Mission régionale d'autorité environnementale
Grand Est

**Avis sur le projet d'installation d'une centrale photovoltaïque au sol
sur une friche à Soufflenheim
porté par la société MANIA Est 1
et sur la mise en compatibilité du Plan local intercommunal
d'urbanisme (MECPLUI) du Pays Rhénan (67)
emporté par déclaration de projet
Procédure commune**

Nom du pétitionnaire	MANIA Est 1
Commune	Soufflenheim
Département	Bas-Rhin (67)
Objet de la demande	Demande de permis de construire d'une centrale photovoltaïque au sol sur une friche Mise en compatibilité du PLUi du Pays rhénan emportée par déclaration de projet
Date de saisine de l'Autorité environnementale	07/08/2026

Figure 3: Règlement après la MECPLUi.

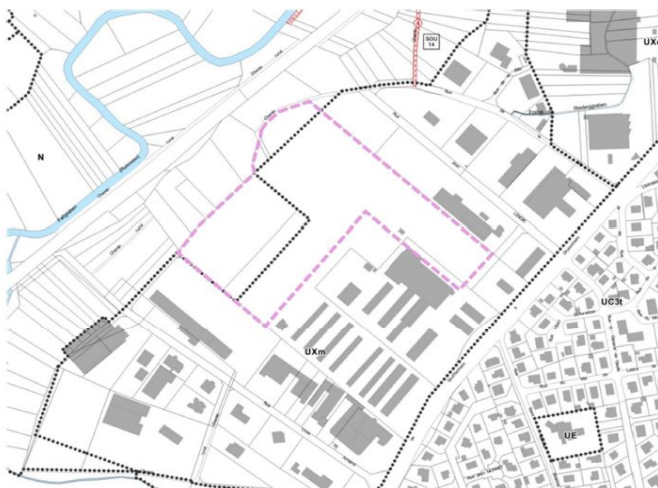
L'Ae n'a pas de remarques sur la MECPLUi.

Figure 6: Mesures ERC concernant la prise en compte des zones humides.

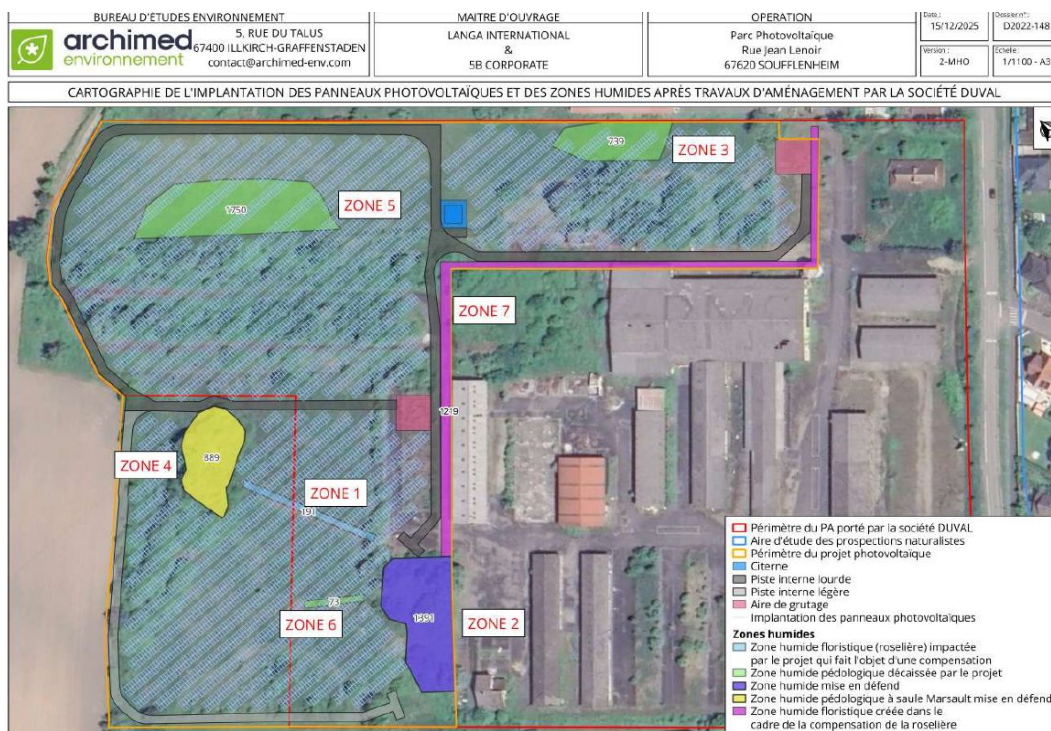
L'Ae n'a pas de remarque particulière sur ce point.
